女川原子力発電所 2 号炉審査資料	
資料番号	資料 8
提出年月日	2023 年 11 月 14 日

女川原子力発電所 2 号炉
設置許可基準規則等への適合性について
(固体廃棄物処理系固化装置の固化材変更等)
<補足説明資料>

2023 年 11 月
東北電力株式会社

第3-1図 固体廃棄物処理系系統概要図

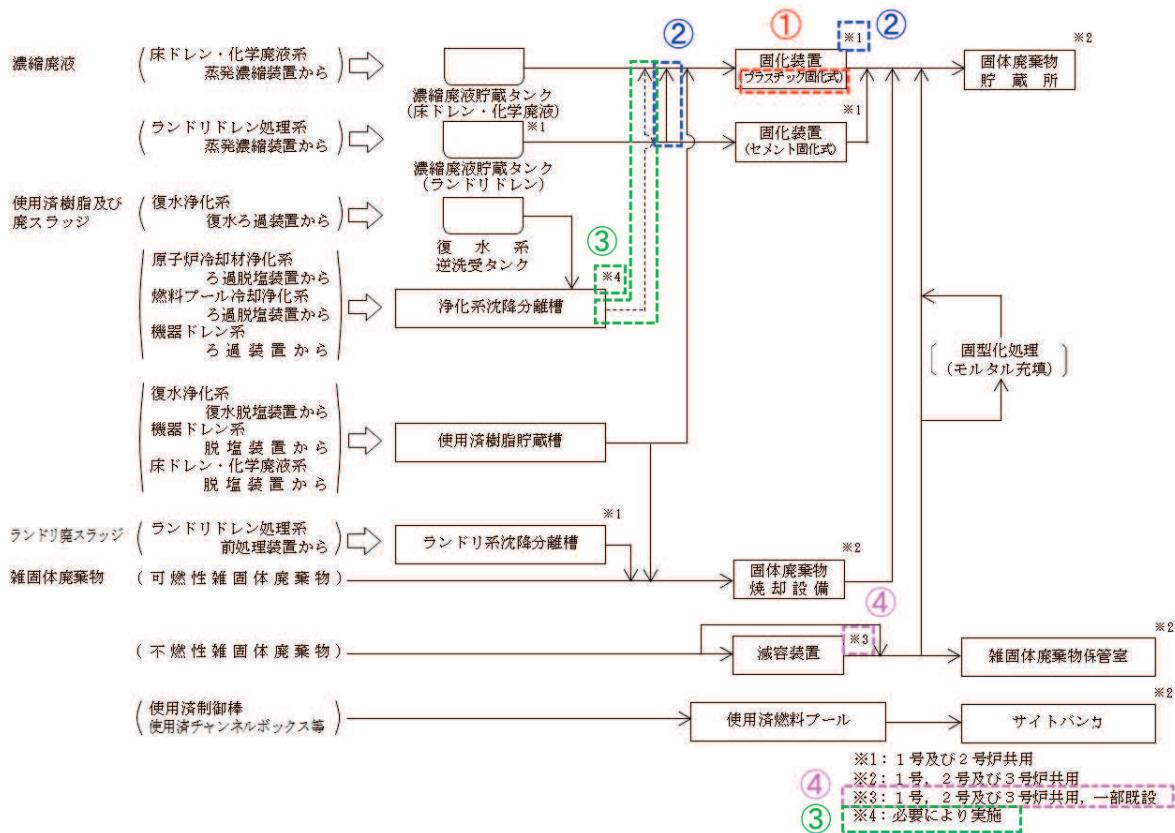
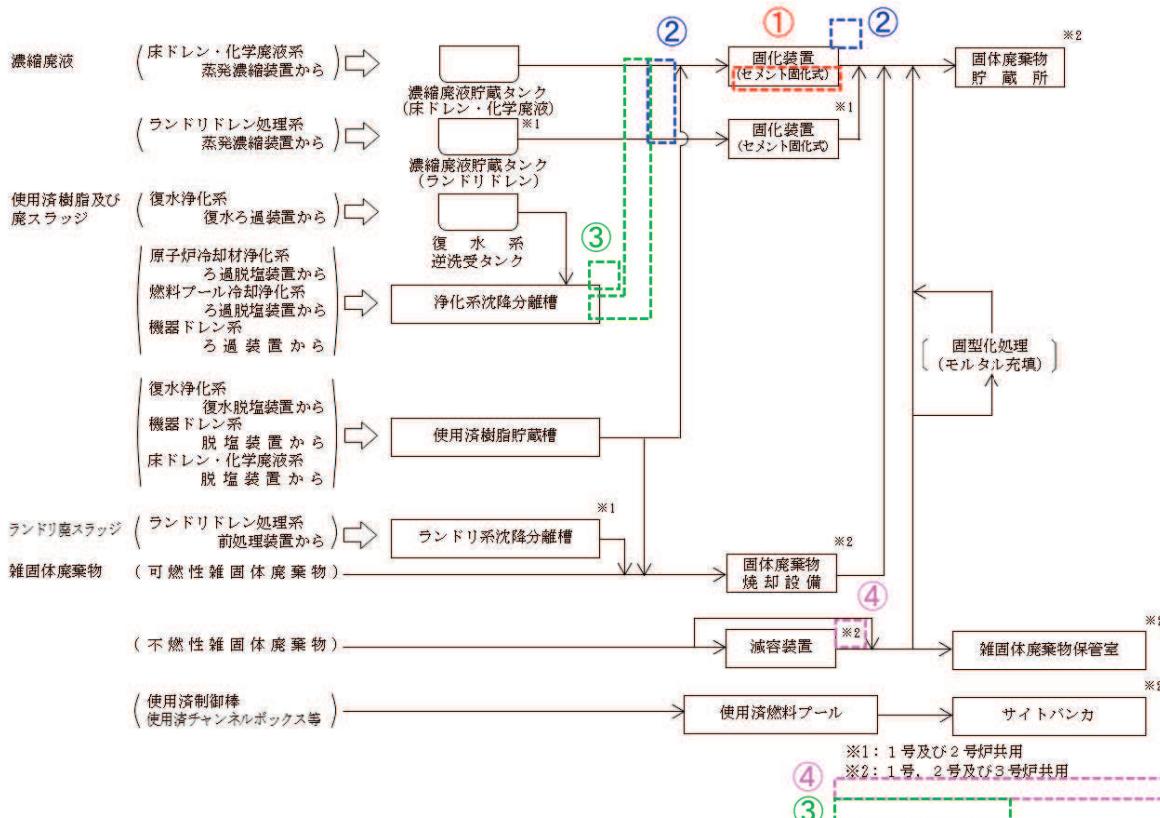
既設置変更許可の本文及び添付書類八に記載しているプラスチック固化式固化装置の固化材を「プラスチック」から「セメント」に変更するとともに、1号炉との共用を取り止める。

また、既設置変更許可では、使用済粉末樹脂等についても固化材（プラスチック）と混合してドラム缶内に固化し貯蔵保管することを記載しているが、セメント固化式固化装置での固化処理は行わない方針としたため、今回の申請にあわせてこの記載を削除する。

【変更理由】 ①固化材変更 ②共用取り止め ③固化処理の取り止め ④記載の適正化

第4-2図 変更前後の機器配置イメージ (1/2)

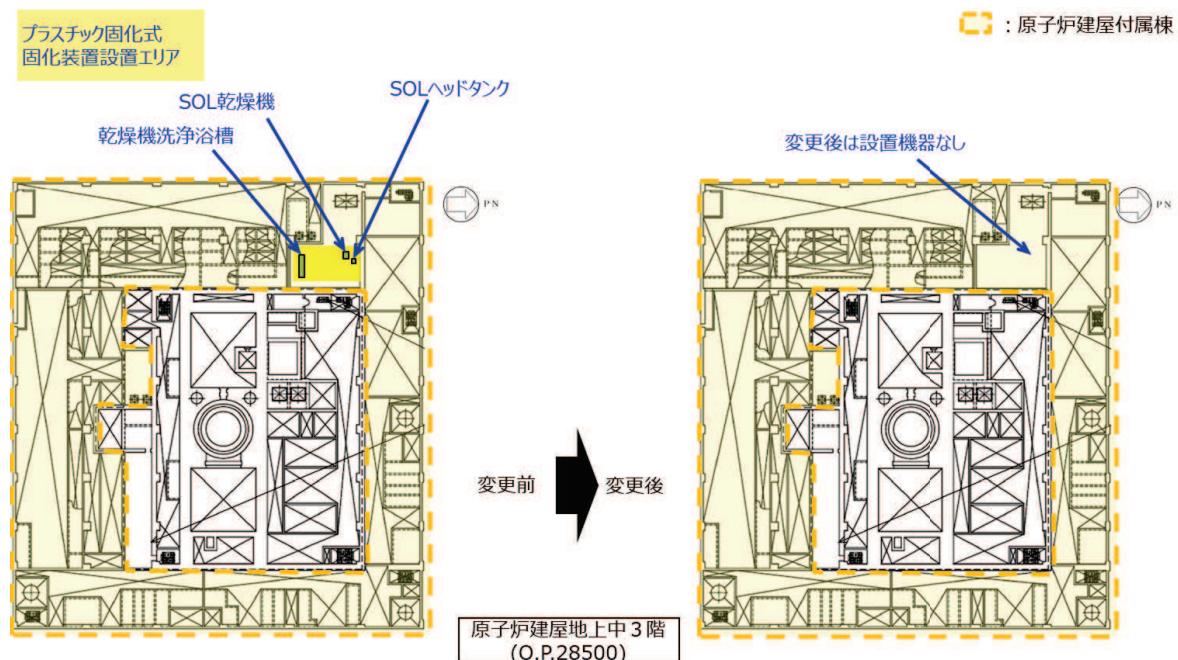
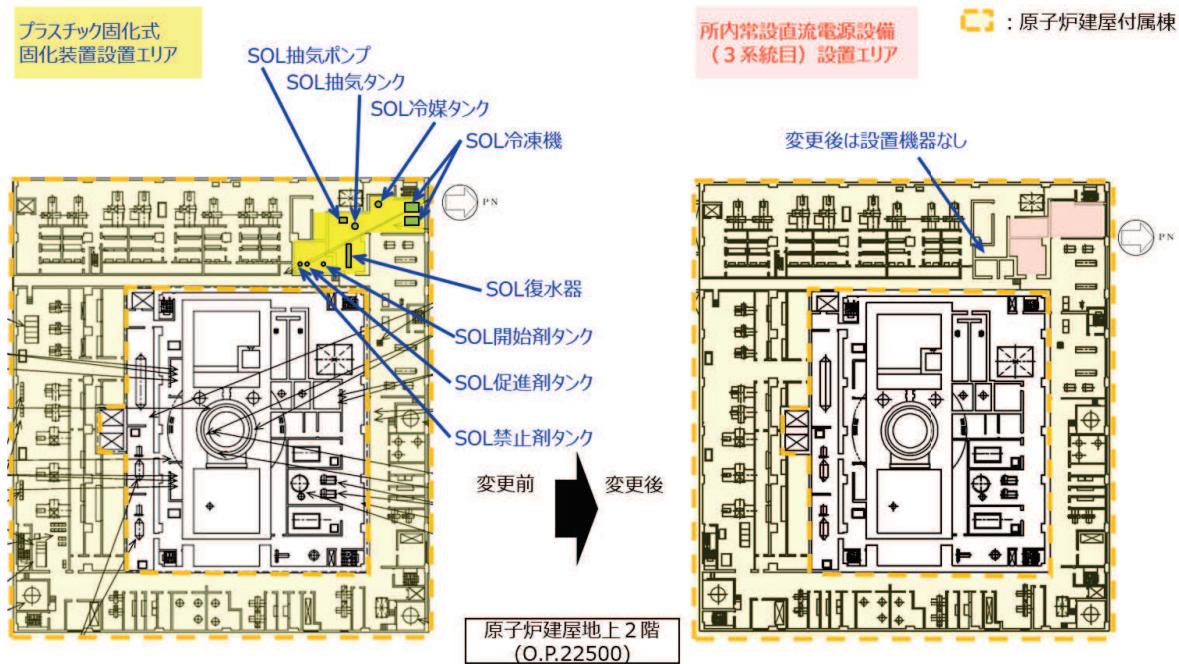
濃縮廃液及び使用済樹脂を固化するために原子炉建屋付属棟に設置した固化装置の固化材を「プラスチック」から「セメント」に変更することに伴い、固化装置のうちプラスチック固化に関する機器等を撤去し、セメント固化専用の機器等を追設する。

セメント固化式固化装置の設置場所を第4-1図に示す。また、変更前後の機器配置イメージを第4-2図に示す。

第4-3図 セメント固化式固化装置概略系統図

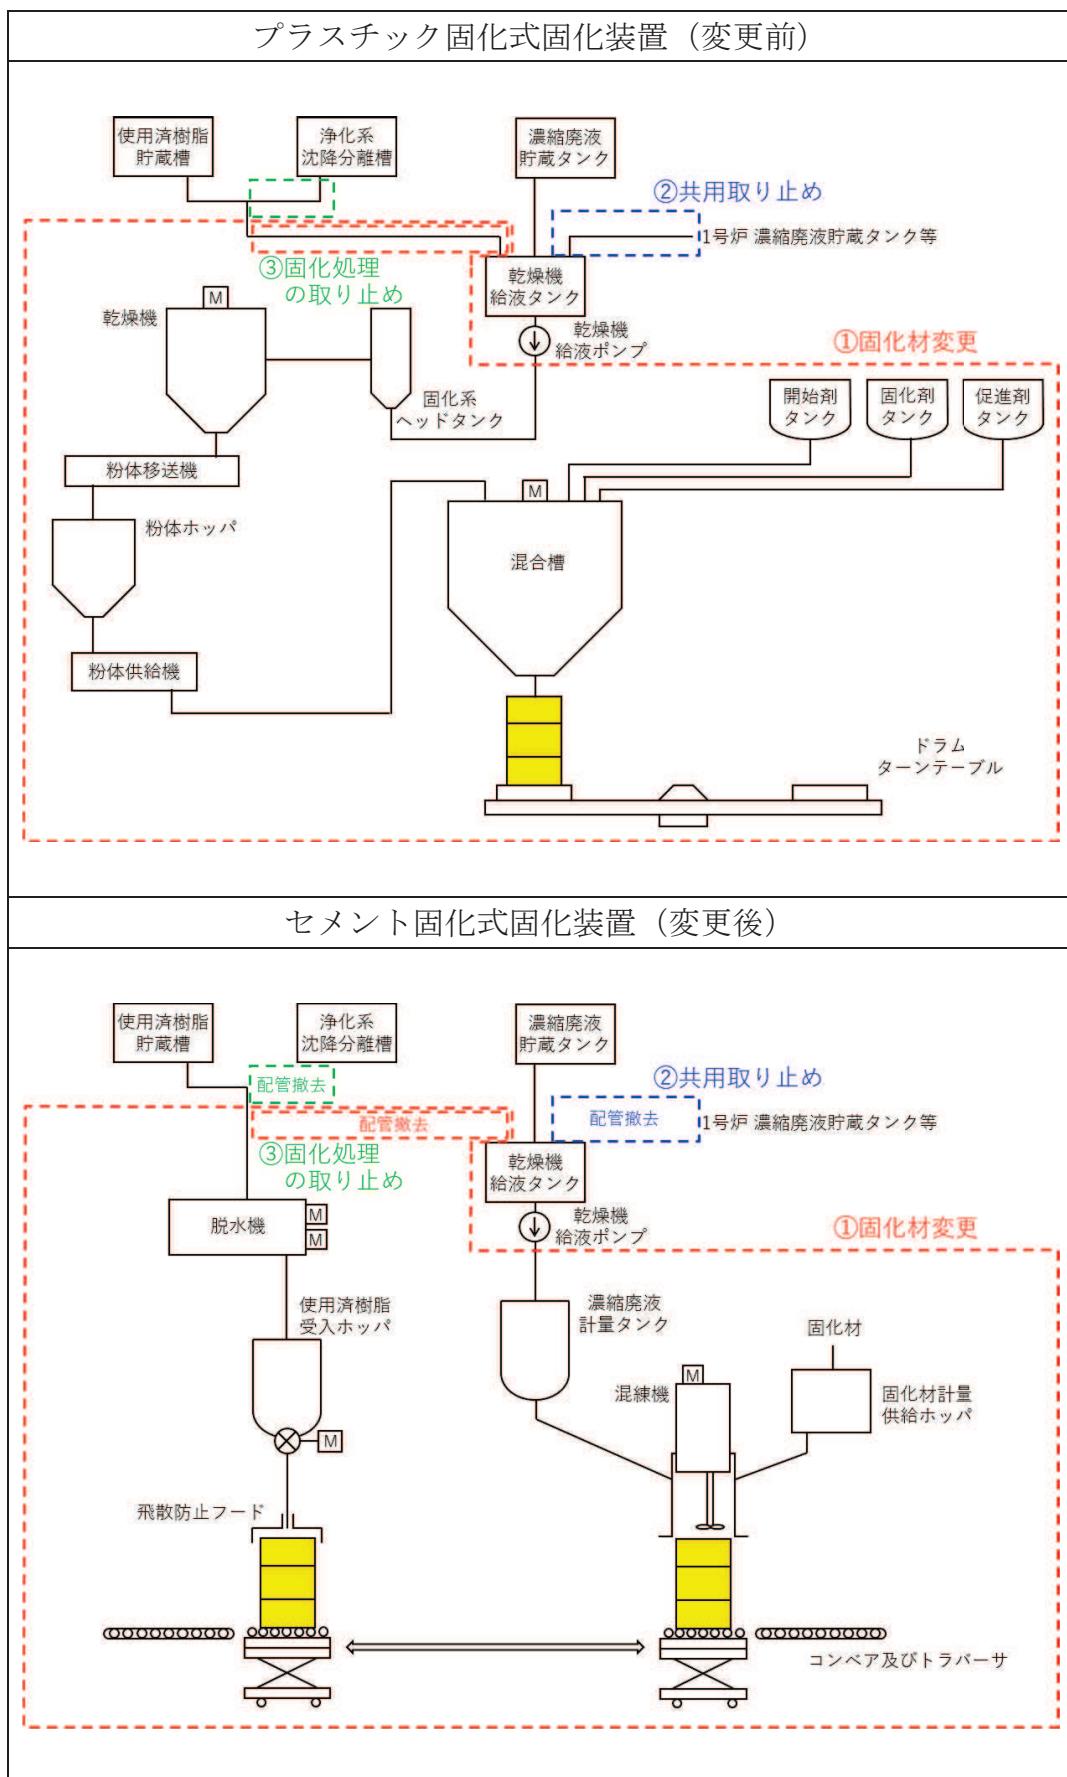
セメント固化式固化装置の仕様を第4-2表、セメント固化式固化装置概略系統図を第4-3図に示す。

本変更によるプラスチック固化式固化装置等の撤去箇所を第4-3図に示す。
